改善箇所説明図

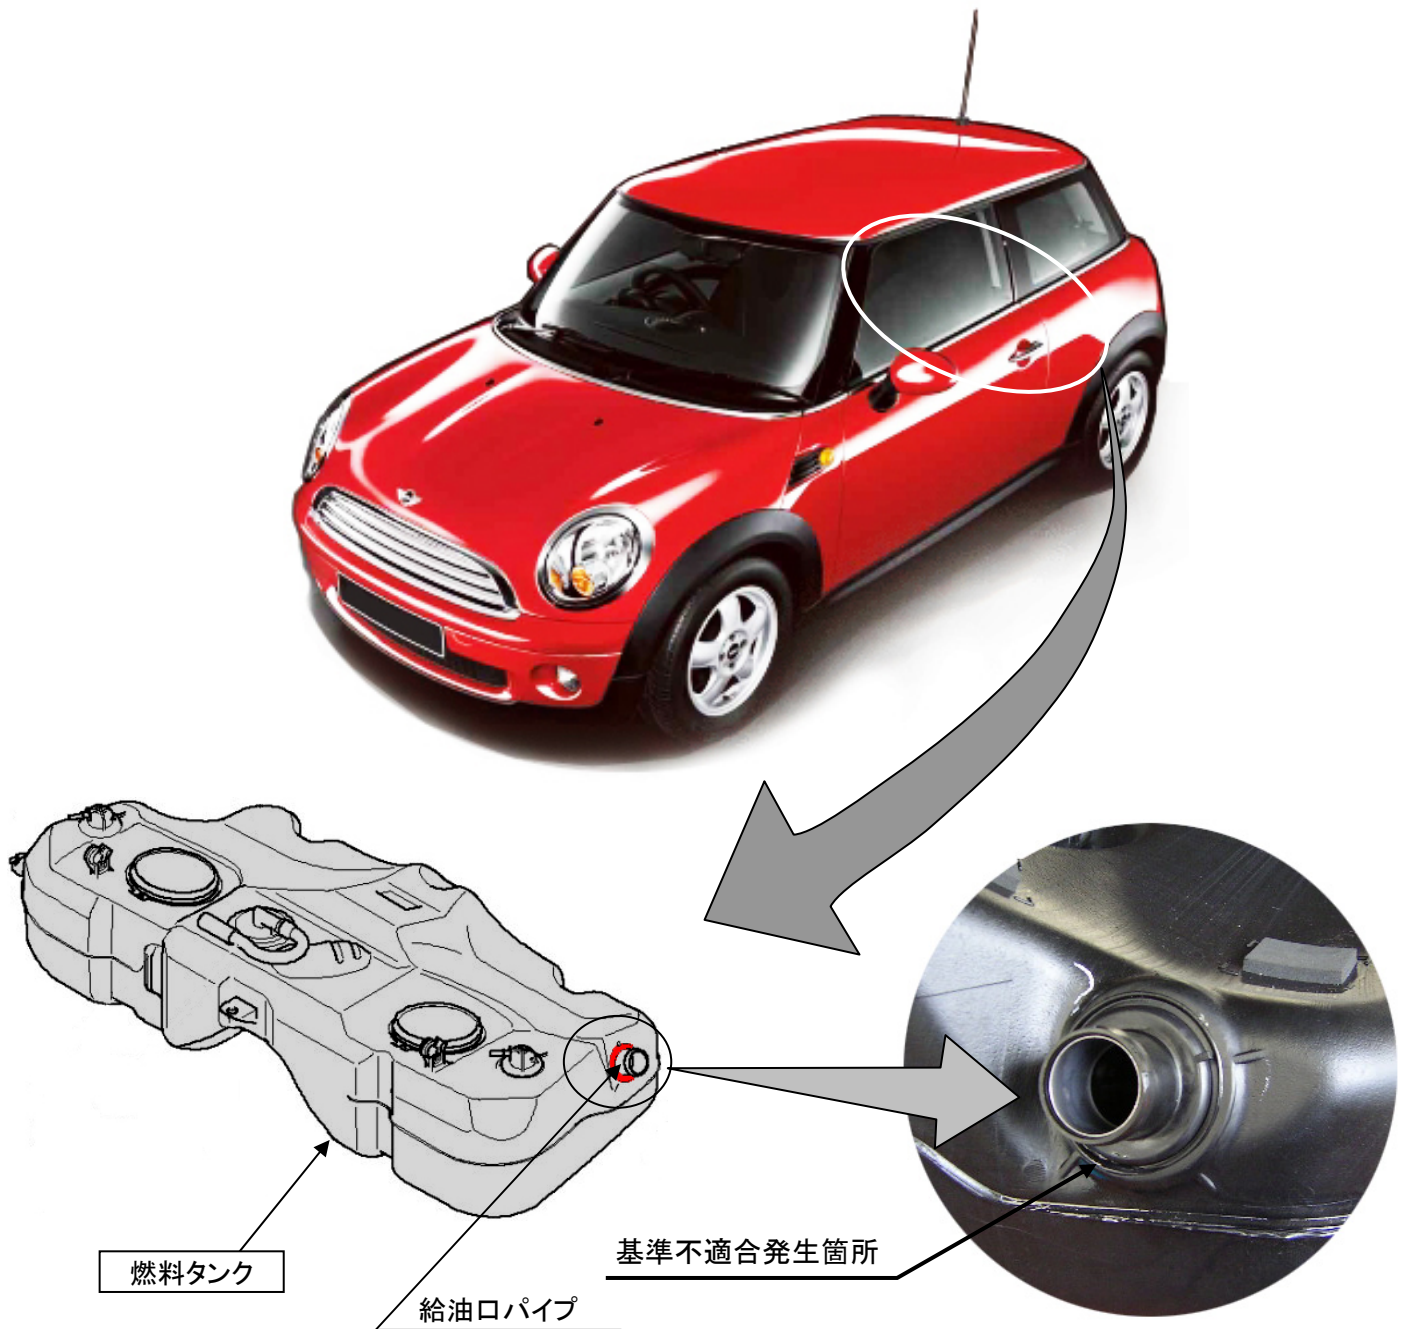
燃料タンクと給油口パイプの接合部の溶着に不適切なものがあるため、燃料を充填すると燃料漏れを起こすおそれがある。

全車両、燃料タンクを良品と交換する。
